# Laboratorio Nacional de Materiales y Modelos Estructurales (LanammeUCR)

Informe final: EIC-Lanamme-INF-0130-2021

## Evaluación del desempeño inicial de la estructura de pavimento del proyecto: Mejoramiento y rehabilitación de la Ruta Nacional N°160, sección: Playa Naranjo - Paquera

*Documentos de Licitación PIT-5-LPI-O-2016*

Figura 18. Deflexiones máximas medidas en las secciones evaluadas en el sentido Paquera - Playa Naranjo

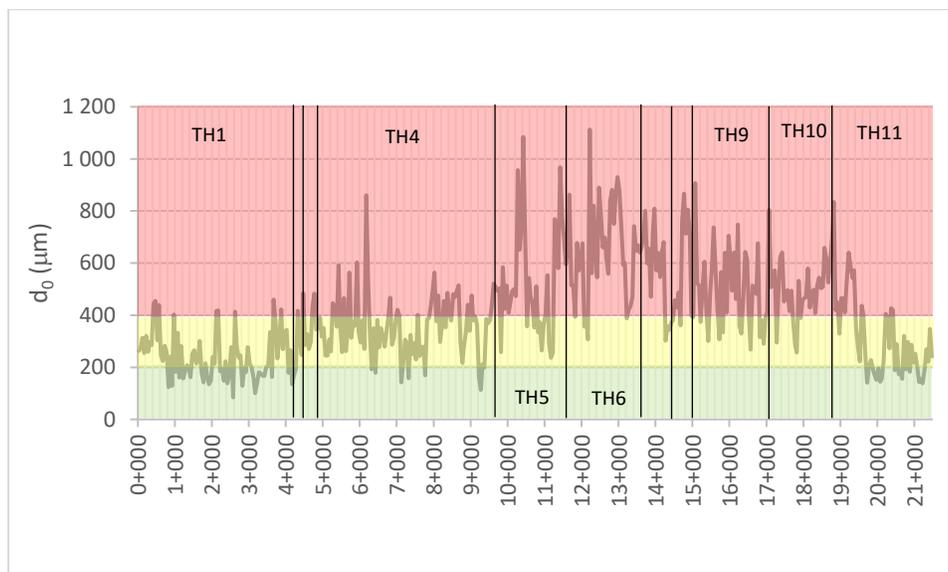
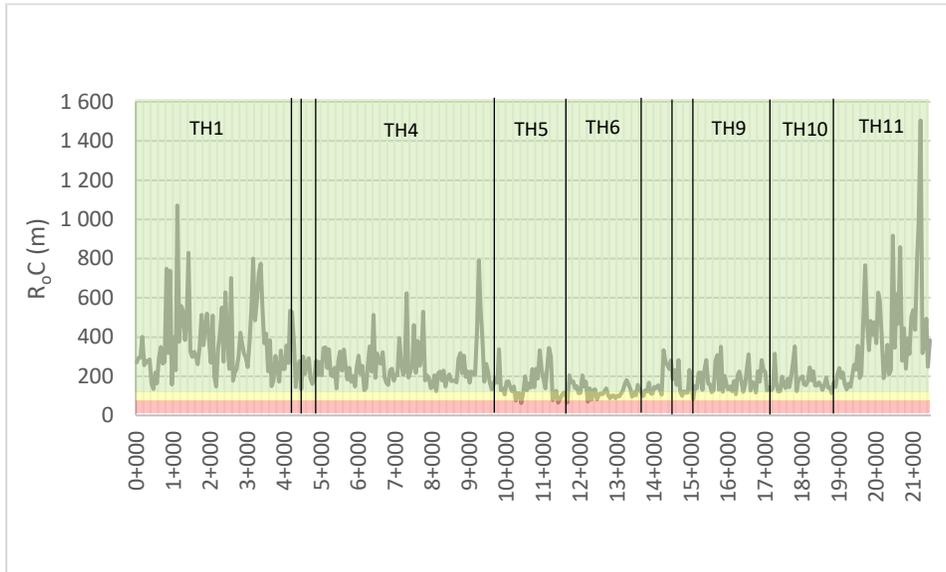
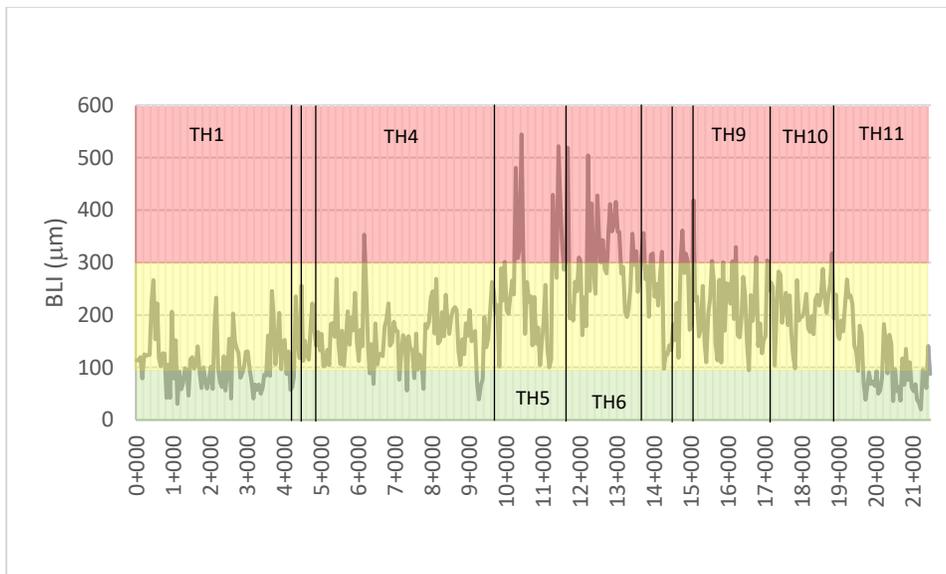
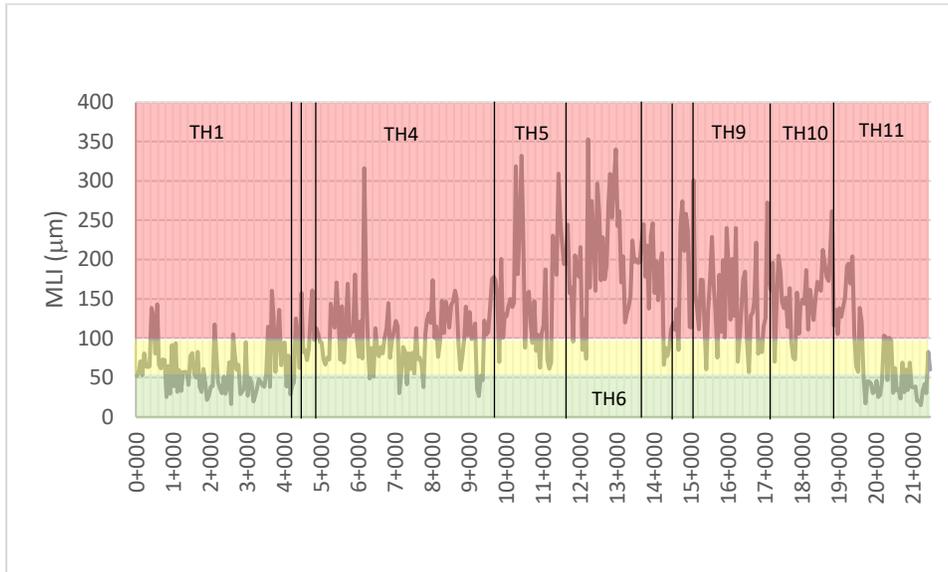
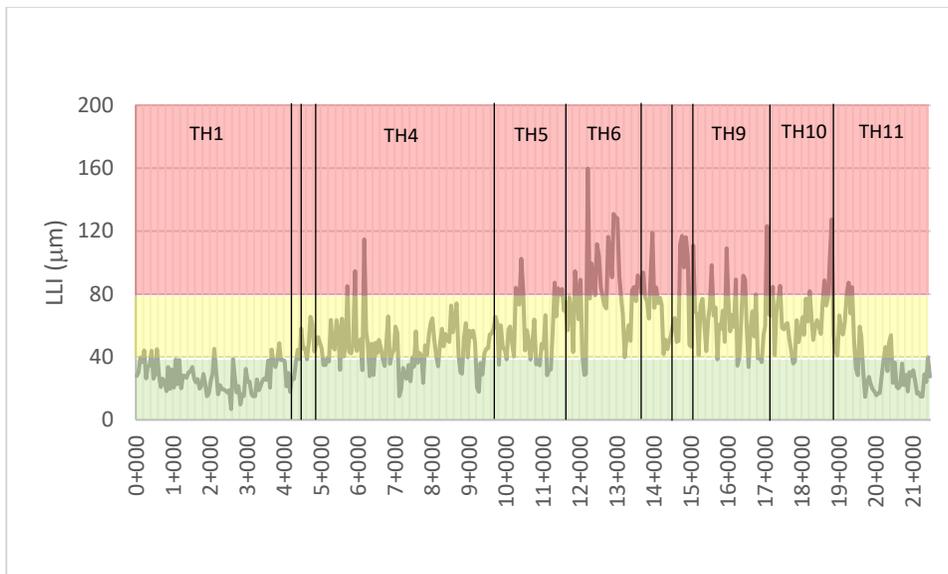
Los tramos homogéneos 5, 6 y 7 concentran una gran cantidad de secciones evaluadas en la categoría regular según el indicador  $R_0C$ .

La condición estructural severa evidenciada en las capas intermedias de la estructura de pavimento puede estar asociada a los deterioros evidenciados durante el proceso constructivo y señalados mediante las notas LM-IC-D-0997-19 (deterioros en la subbase), LM-IC-D-0787-2020 (deterioros en la base estabilizada), LM-IC-D-0996-2020 (deterioros en la base estabilizada) y LM-IC-D-0087-2021 (deterioros en la base estabilizada) y a una

calidad inadecuada de los materiales utilizados, tal y como se señaló en la nota LM-EIC-D-0143-2021 (de fecha 19/02/2021).

Se comparte lo expresado por la Unidad Supervisora sobre que el análisis de deflexiones realizado no es de carácter contractual. Tal es la razón por la que esta evidencia se categorizó como "Observación", pues como se indica al inicio de la sección 8 "Resultados de la Auditoría" del informe en versión preliminar: "una observación de auditoría técnica se fundamenta en normativas o especificaciones que no sean necesariamente de carácter contractual, pero que obedecen a las buenas prácticas de la ingeniería, principios generales, medidas basadas en experiencia internacional o nacional. Además, tienen la misma relevancia técnica que un hallazgo" (lo subrayado no es del texto original). No obstante, para mayor claridad del informe, se añadirá al inicio de la observación que el análisis de deflexiones no es de carácter contractual.

Por tanto, no se modifica el contenido de la observación al respecto.

Figura 24. Resultados del agarre superficial medidos en el sentido Playa Naranjo - Paquera

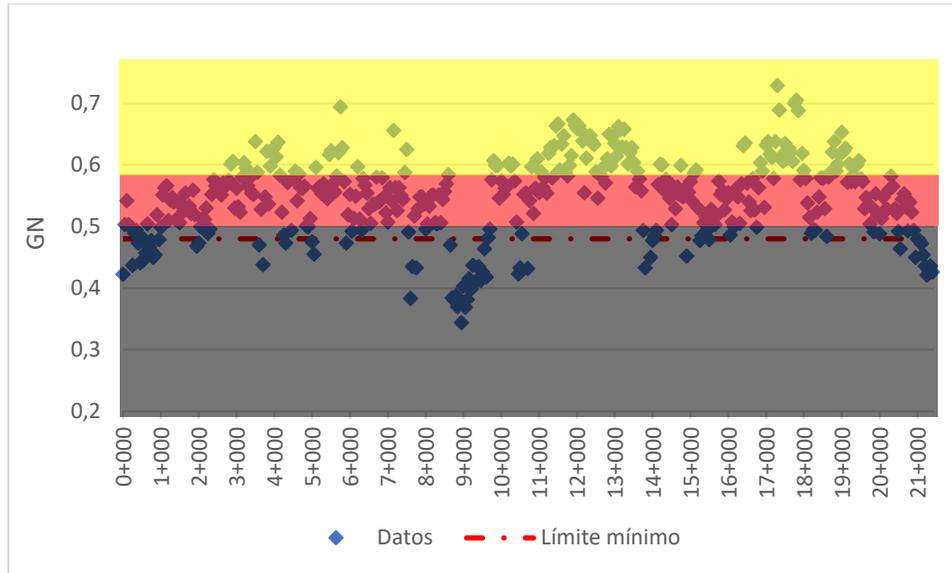
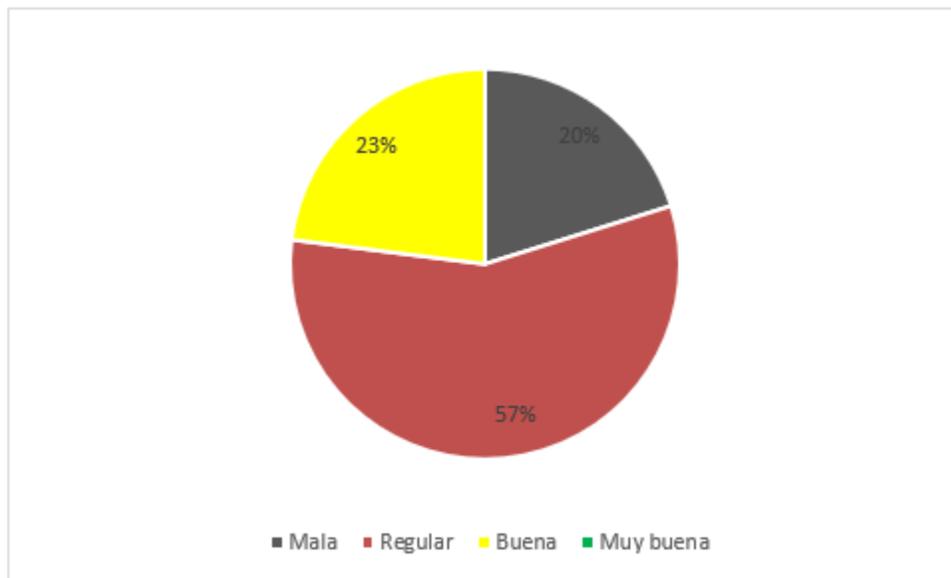
La Figura 24 muestra los resultados obtenidos cada 50 m para el parámetro Grip Number (GN) en sentido Playa Naranjo - Paquera. En línea punteada color rojo se señala el valor mínimo recomendado por la norma de ensayo BS: 7941-2 (GN = 0,48). En recuadros de colores se indican la clasificación establecida en la Figura 23.

El 13% de los tramos de 50 m evaluados tienen un valor de Grip Number menor al nivel de alerta indicado en la norma de ensayo (ver Figura 2). El 20% de los tramos evaluados tienen una condición de agarre superficial mala, 57% una condición regular y el 23% una condición buena (ver Figura 25).

Estos resultados fueron comunicados a la Administración mediante la nota LM-EIC-D-0452-2021 (de fecha 01/06/2021). La Administración brindó respuesta mediante el oficio DM-2021-3332 (de fecha 09/06/2021), donde indica que el proyecto se encuentra en la etapa de corrección de defectos, durante la cual se estarán analizando aquellos sectores donde se han identificado las deficiencias de GRIP, para determinar las medidas correctivas que deban ser implementadas por parte del Contratista.

Se comparte lo expuesto por la Unidad Supervisora sobre que las mediciones de la resistencia al deslizamiento no son de orden contractual. Por claridad en el informe, se añadirá al inicio de la observación que las mediciones realizadas no son de orden contractual.

Figura 26. Resultados del agarre superficial medidos en el sentido Paquera - Playa Naranjo

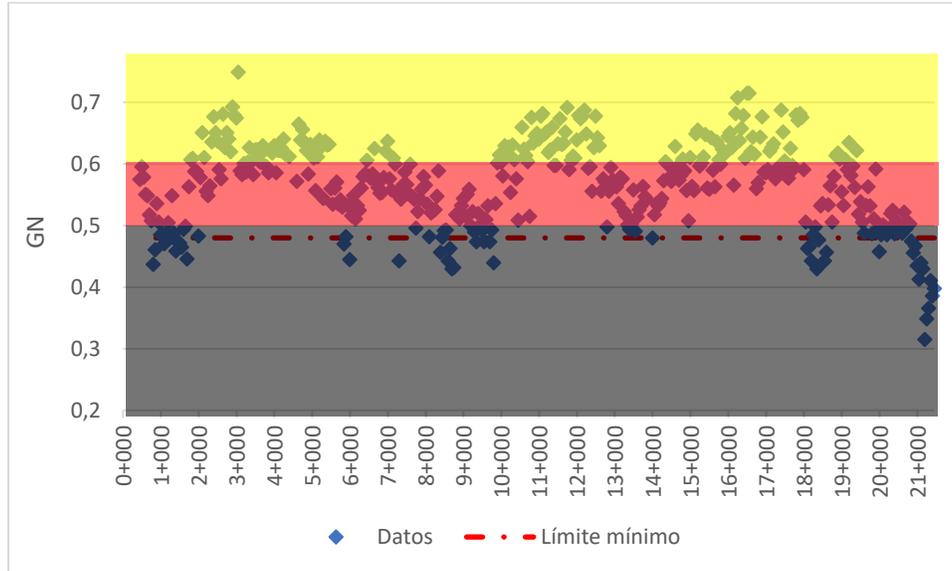
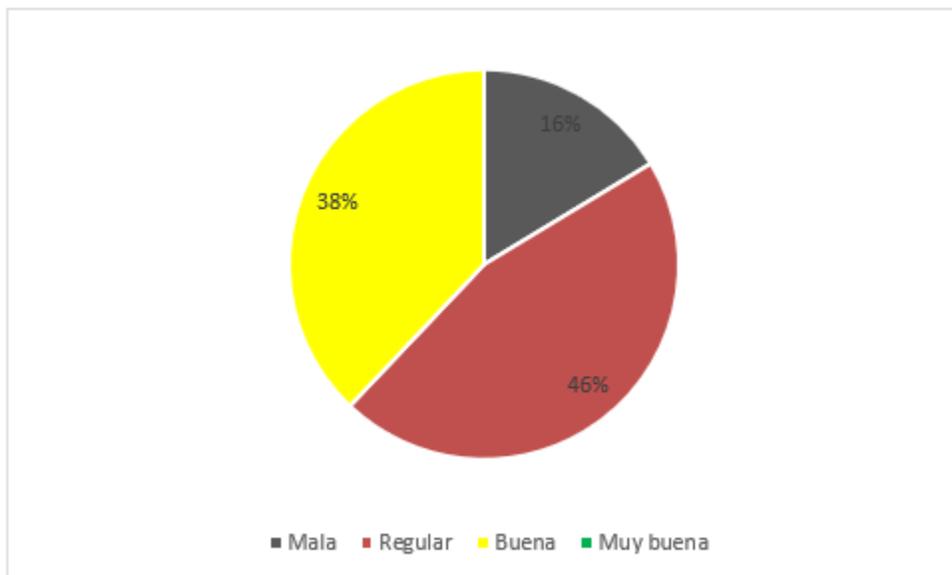
en la norma de ensayo. El 16% de los tramos evaluados tienen una condición de agarre superficial mala, 46% una condición regular y el 38% una condición buena (ver Figura 27).

Los tramos con una condición de agarre superficial mala o regular se caracterizan por tener una superficie deslizante y una alta probabilidad de accidentes. Dado lo anterior, es criterio del Equipo Auditor que una condición de agarre superficial regular o mala no es una condición aceptable para un proyecto de obra nueva. Si bien el parámetro de agarre superficial no es de cumplimiento cartelario, se le debe prestar atención y monitoreo durante la vida útil del proyecto, especialmente por la geometría y sinuosidad de la ruta, de manera que se garantice una superficie segura para el usuario desde el punto de vista de seguridad vial.

Figura 30. Curva típica de deterioro

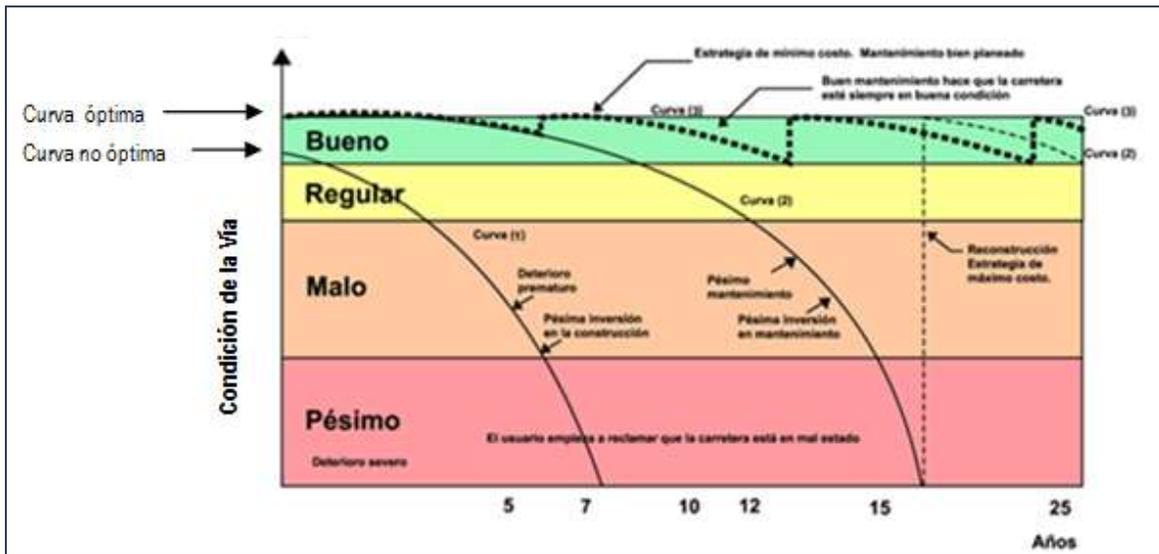
Finalmente, es importante indicar que la curva de deterioro de un proyecto nuevo decae más rápidamente cuando posee condiciones iniciales no óptimas que afecten su desempeño (curva 1 en la Figura 30), en comparación con la curva de un proyecto que inicia su vida útil con una condición óptima donde se cumple a cabalidad con un proceso constructivo con los elementos necesarios de una carretera para lograr un buen desempeño de acuerdo al diseño propuesto (curva 2 en la Figura 30).

Se debe tomar en cuenta que, si la estructura final del pavimento de un proyecto nuevo es aceptada en una condición no óptima, existe un riesgo potencial mayor sobre la posibilidad de requerirse obras de mantenimiento anticipadas y más frecuentes para mantener una condición funcional y estructural adecuada.
